Informação nº: I017299-202412-ARHALG.DPI

**Assunto:** Plano de Pormenor do Alfamar e Envolvente (Albufeira) – Reinício do Procedimento  
- Conferência Procedimental - 10/12/2024  
PCGT ID 1068

**Resumo:** A presente informação tem por objetivo fundamentar a posição da APA – ARH Algarve, a transmitir na Conferência Procedimental (CP) agendada para o dia 10/12/2024,

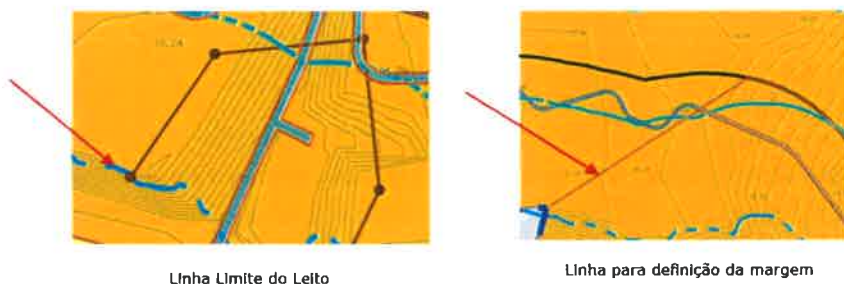
A Planta de Implantação reproduz igualmente essa informação. Contudo, a sobreposição de linhas [no caso, a que define um polígono determinado a partir da Linha Limite do Leito para obter os 50 m da margem] faz com que a cor da simbologia utilizada para a margem se altere em alguns setores (cf. se visualiza na imagem infra):

Será assim de eliminar esse polígono e o que se julga ser a Linha Limite do Leito (LLL) sem tradução na legenda.

ARPSI – Visualizador APA (imagem da esquerda) / Planta de Condicionantes PPAE (imagem da direita)

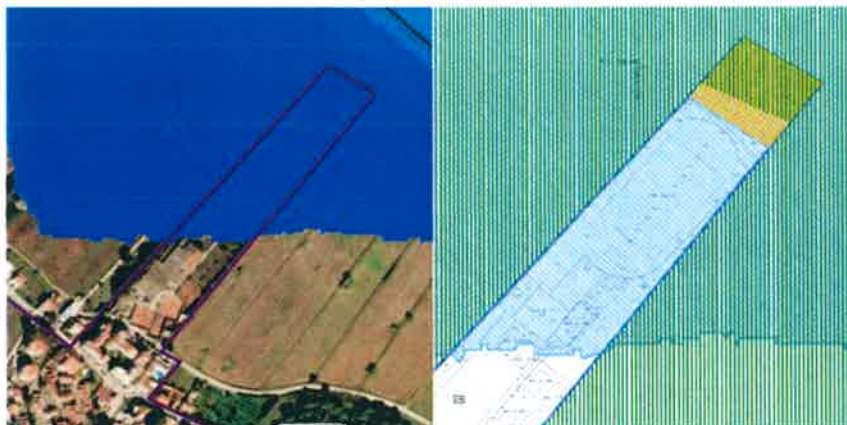
Não foi possível aferir em ambiente SIG a delimitação da ARPSI, contudo é possível afirmar que esta integra "Espaços destinados a equipamentos, infraestruturas e outras estruturas ou ocupações":

- Espaços de utilização coletiva privada, correspondente parcialmente ao Lote G - Equipamento desportivo (solo urbano), abrangendo área destinada a campos de jogos e campos de ténis;
- Espaços de utilização coletiva (área mais a norte em solo rústico).

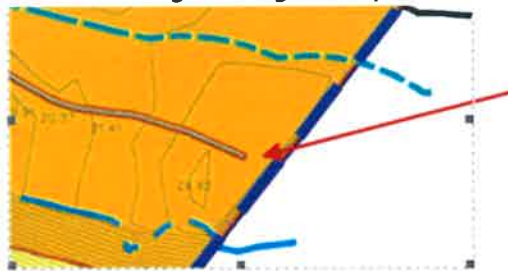
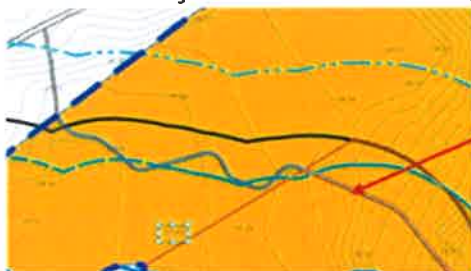
A partir dos estacionamentos públicos desenvolvem-se os percursos de acesso à praia do Alfamar, garantindo ainda a articulação com os acessos longitudinais à linha de costa na área envolvente ao PP, aplicando-se o estabelecido no art.º 17.º do Regulamento:

Esta informação não está individualizada na legenda, subentendo-se, pela cor adotada, corresponder a "Espaços destinados a equipamentos, infraestruturas e outras estruturas ou ocupações":

Dá-se nota que a cor adotada para o acesso longitudinal não tem correspondência na legenda e apresenta um grafismo que, por sobrepor linhas, não é homogéneo, sendo interrompido na área de intervenção do PP - nascente (cf. se demonstra nas imagens seguintes):
